**REVISADO**

FECHA: 25/09/17 POR: A. Acuña

MINERA ESCONDIDA LTDA.	INGENIERÍA DE DETALLES	CAMBIO DE MATERIAL LÍNEAS ELECTROLITO INTERPLANTA A HDPE
SINGULARIDADES DE TRAZADO	ATRAVESO CAMINO SECUNDARIO km 0+068	PLANTA, SECCIONES Y DETALLES
PROYECTO	N°	17009
ESCALA	N°	17009
INDICADAS	N°	17009

SECCIÓN A-A  
ESC. 1:50

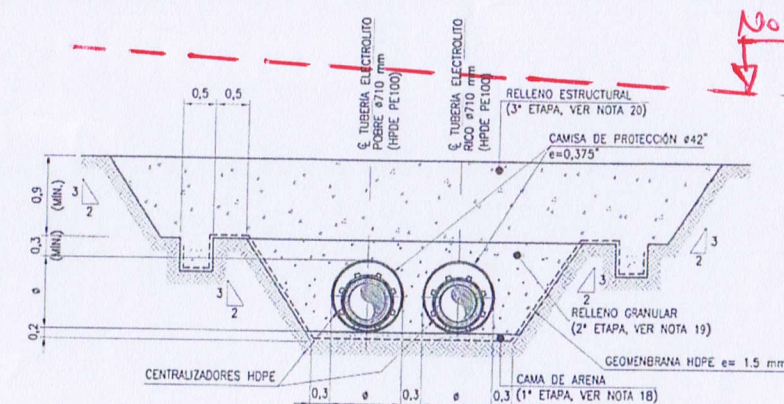
Este diseño debe estar acorde al tipo de relleno estructural

Debe quedar definido por diseño por como los paramentos a controlar en terreno

Nota: Línea 5.206-1 MbeC Vol 5 Alcance

\* Espacios excavados y no ocupados por obras.  
\* Relleno en sobreexcavaciones  
\* Relleno de mch y estratos de pantes

Esto no coincide con el diseño.
